**Forum mondial de l'harmonisation
des Règlements concernant les véhicules****173^e session**

Accord de 1958 :**Examen de projets d'amendements à
des Règlements existants, soumis par le GRSG****Proposition de complément 6 à la série 01 d'amendements
au Règlement n° 43 (Vitrages de sécurité)****Communication du Groupe de travail des dispositions générales
de sécurité***

Le texte reproduit ci-dessous a été adopté par le Groupe de travail des dispositions générales de sécurité (GRSG) à sa 112^e session (ECE/TRANS/WP.29/GRSG/91, par. 11 et 12). Il s'inspire principalement des documents ECE/TRANS/WP.29/GRSG/2017/6 et ECE/TRANS/WP.29/GRSG/2017/8. Il est soumis au Forum mondial de l'harmonisation des Règlements concernant les véhicules (WP.29) et au Comité d'administration (AC.1) aux fins d'examen à leurs sessions de novembre 2017.

Figure 4.1
Schéma du dispositif d'abrasion

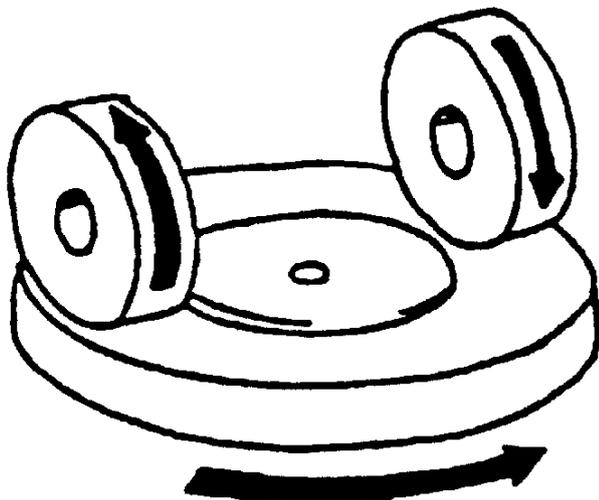
Paragraphes 4.1.1 à 4.1.2, modifier comme suit (la figure 4 devient la figure 4.1 et on ajoute la figure 4.2) :

« 4.1.1 Dispositif d'abrasion¹, représenté schématiquement aux figures 4.1 et 4.2 et composé des éléments suivants :

- a) Un plateau tournant horizontal, fixé en son centre au moyen de pinces, dont le sens de rotation est contraire à celui des aiguilles d'une montre et dont la vitesse fixe est de 60 ± 2 ou 72 ± 2 tr/min ;
- b) Deux bras parallèles lestés dont chacun porte une roulette abrasive spéciale tournant librement sur un axe horizontal à roulement à billes, chaque roulette reposant sur l'éprouvette d'essai sous la pression appliquée par une masse de 500 g. La distance entre les faces intérieures des roulettes doit être de $52,4 \pm 1,0$ mm (ce qui correspond à une distance de 65,1 mm entre les plans de symétrie des roulettes). La ligne virtuelle qui traverse les axes des deux roulettes doit être décalée

horizontalement de $19,05 \pm 0,30$ mm par rapport à l'axe du plateau tournant ;

- c) Un système d'aspiration (non représenté aux figures 4.1 et 4.2) muni d'une buse d'aspiration, destinée à éliminer les résidus et particules abrasives de la surface de l'éprouvette pendant l'essai. La buse doit être réglable en hauteur, et ses orifices doivent avoir un diamètre de 11 mm.

Figure 5.1
Appareillage de mesure de l'atténuation de visibilité

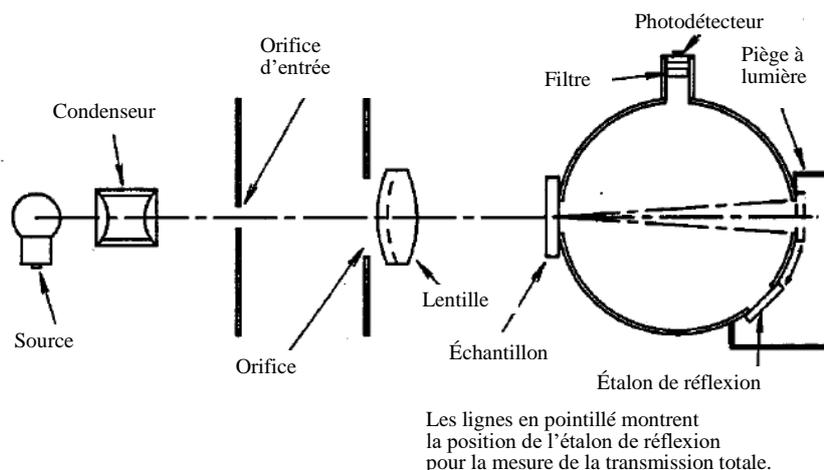
Paragraphes 4.1.4 et 4.1.5, modifier comme suit (en modifiant également la figure 5.1) :

« 4.1.4 Éclairer l'éprouvette d'essai au moyen d'un faisceau largement unidirectionnel ; l'angle entre les rayons de ce faisceau et son axe ne doit pas dépasser $0,05$ rad (3°). Le faisceau en question ne doit présenter aucun vignettage aux orifices d'entrée et de sortie de la sphère.

Lorsque l'éprouvette d'essai est placée contre l'orifice d'entrée de la sphère d'intégration, l'angle formé par la perpendiculaire à l'éprouvette et la droite qui relie les centres des orifices d'entrée et de sortie ne doit pas être supérieur à $0,14$ rad (8°).

On doit insérer au centre de l'appareil de mesure de l'atténuation de visibilité un orifice ou un diaphragme afin de centrer le faisceau lumineux par rapport à la piste soumise à l'abrasion et de limiter le diamètre du faisceau au niveau de l'éprouvette d'essai à une valeur de 7 ± 1 mm.

Lorsque la lumière réduite n'est pas obstruée par une éprouvette, sa section transversale à l'orifice de sortie doit être de forme approximativement circulaire, nettement définie, uniformément lumineuse et concentrique par rapport à l'orifice de sortie, laissant un anneau de $0,023 \pm 0,002$ rad ($1,3 \pm 0,1^\circ$) sous-tendu à l'orifice d'entrée.

Figure 5.2

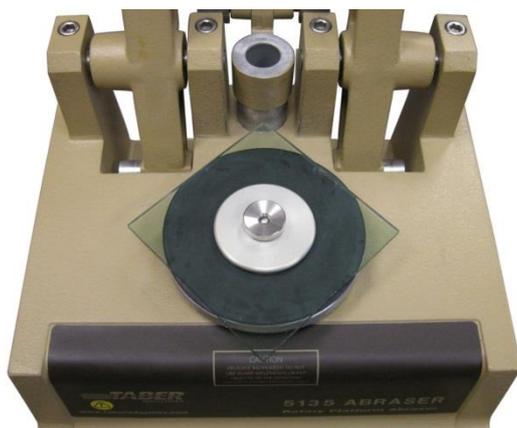
Ajouter trois nouveaux paragraphes, libellés comme suit (en ajoutant aussi la nouvelle figure 5.2) :

Monter l'éprouvette sur le plateau tournant avec la partie à abraser tournée vers le haut. L'éprouvette d'essai doit être orientée à 45° par rapport à l'avant de l'appareil, comme il est indiqué à la figure 5.2. Fixer l'éprouvette à l'aide de l'embase et de l'écrou de fixation. Fixer sur le dispositif d'abrasion la charge correspondant à une masse totale de 500 g (par roulette). Placer la buse d'aspiration à 1 mm au-dessus de la pierre à surfacer, à l'aide d'une jauge d'épaisseur de 1 mm ou d'une goupille de positionnement cylindrique de 1 mm de diamètre. Après avoir réglé la hauteur de la buse d'aspiration, veiller à ce que l'orifice inférieur de la buse ne touche pas l'éprouvette d'essai.

Plateau tournant du dispositif d'abrasion avec une éprouvette d'essai montée à 45° par rapport à l'avant de l'appareil

« Figure 2a

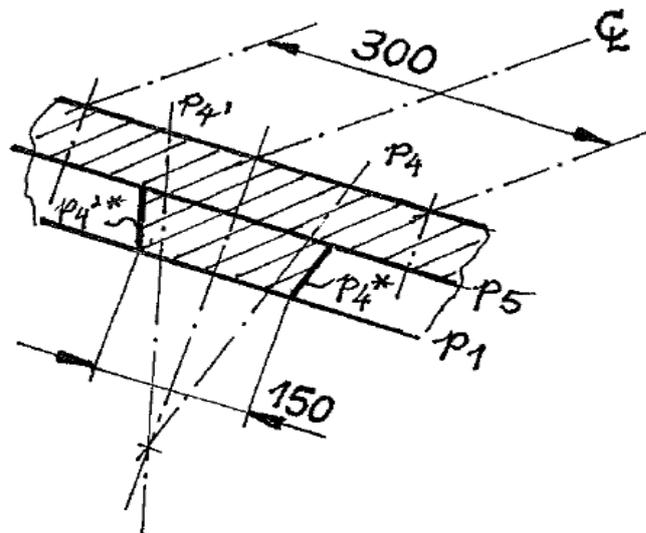
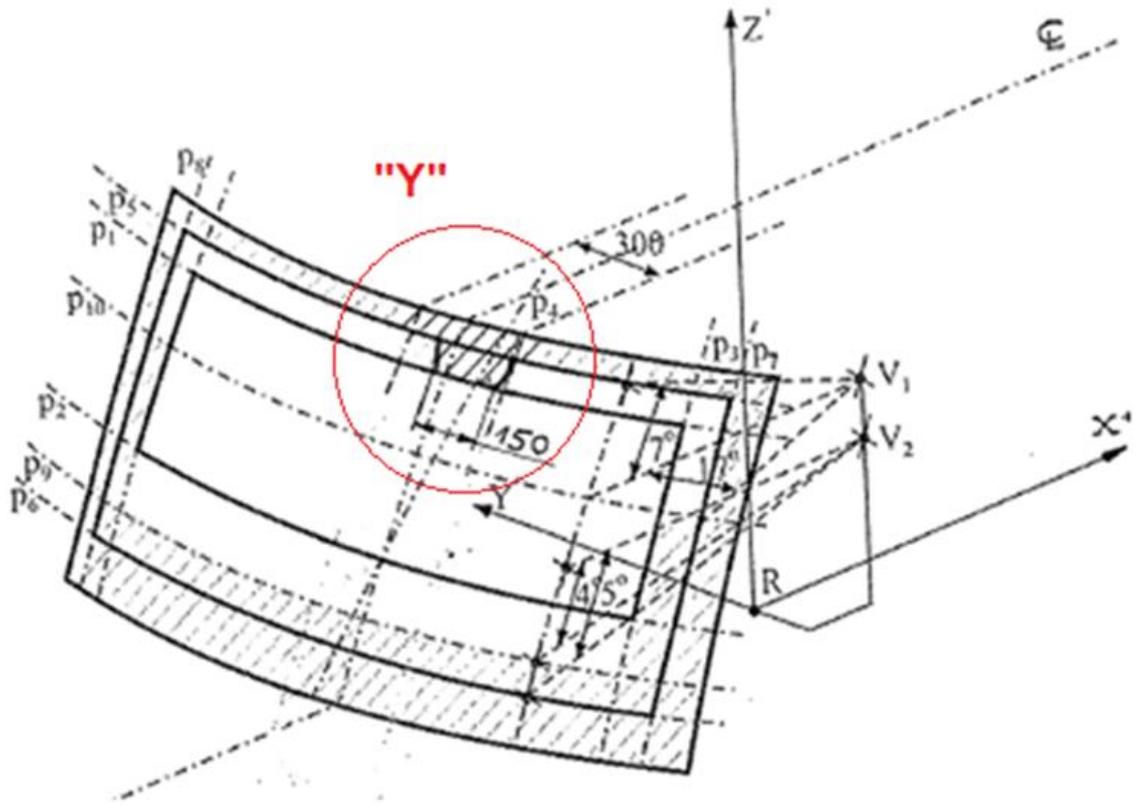
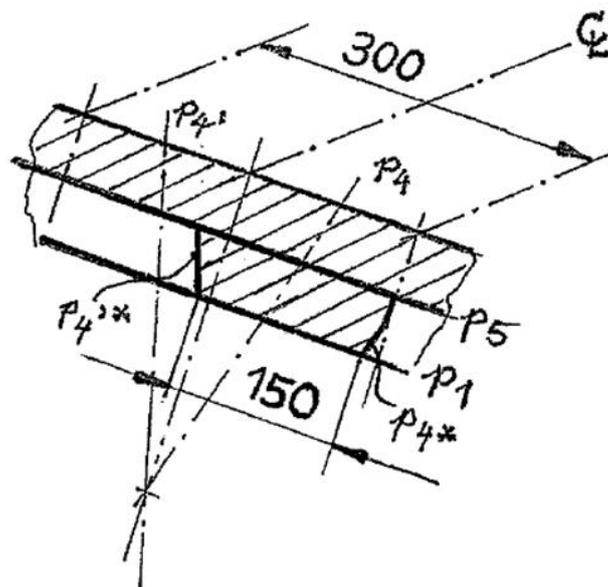
Annexe 21, figure 2a, modifier comme suit :

Zone d'essai B réduite (dans le cas d'un véhicule à conduite à gauche)

– masque opaque supérieur tel qu'il est défini au paragraphe 2.4.2.2

Détail "X" : exemple de masque opaque symétrique par rapport à C_L

Détail "Y" : exemple de masque opaque dissymétrique par rapport à C_L .
